ERDGESCHOSS

DACHGESCHOSS

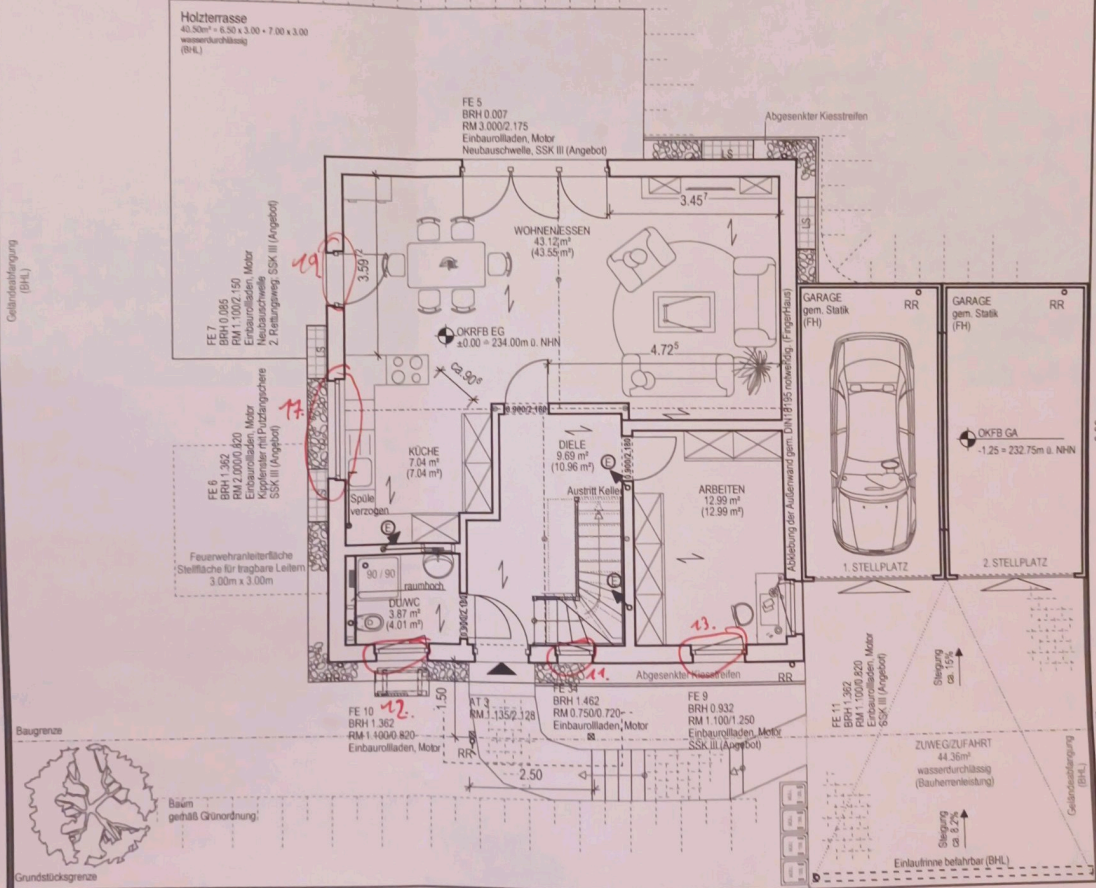
Gem. Vorprüfung durch die Fachabteilung genügt zur rechnerischen Einhaltung der Lüftbelastung des Standards (gem. Werkvertrag).
Aus Komfortgründen empfehlen wir Ihnen eine bessere Vorgabe der SSK III für die Aufenthaltsräume auf der Nord-, Ost- und Süd-Seite vorzuziehen.
Zu Grunde dieser Einschätzung liegt die Einplanung einer Lüftungsanlage.

Keller und Erdgeschoss müssen vor Rückstau gesichert werden!

! B-Plan muss die Geländegrenzen und einen Mindestabstand von 1,00m zur Straße haben

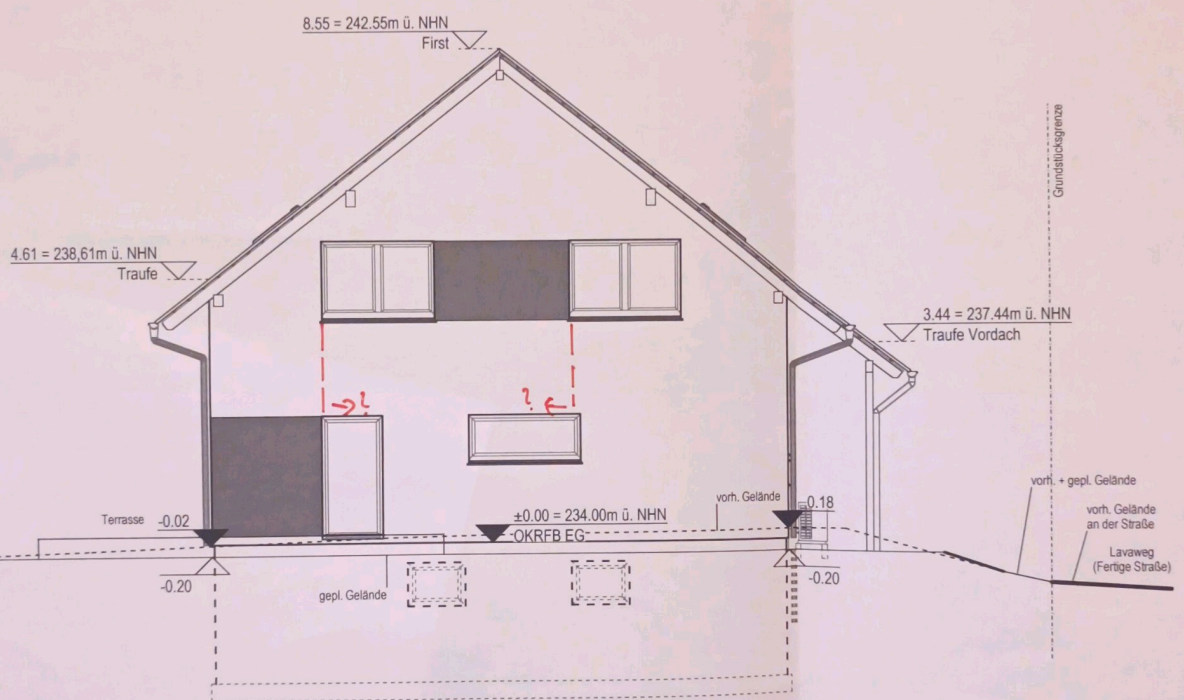
Gem. Vorprüfung durch die Fachabteilung genügt zur rechnerischen Einhaltung der Lärmbelastung der Standard aus (gem. Werkvertrag).
Aus Komfortgründen empfehlen wir Ihnen eine bessere Verglasung der SSK III für die Aufenthaltsräume auf der Nord, Ost und Süd-Seite vorzusehen.
Zu Grunde dieser Einschätzung liegt die Einplanung einer Lüftungsanlage.
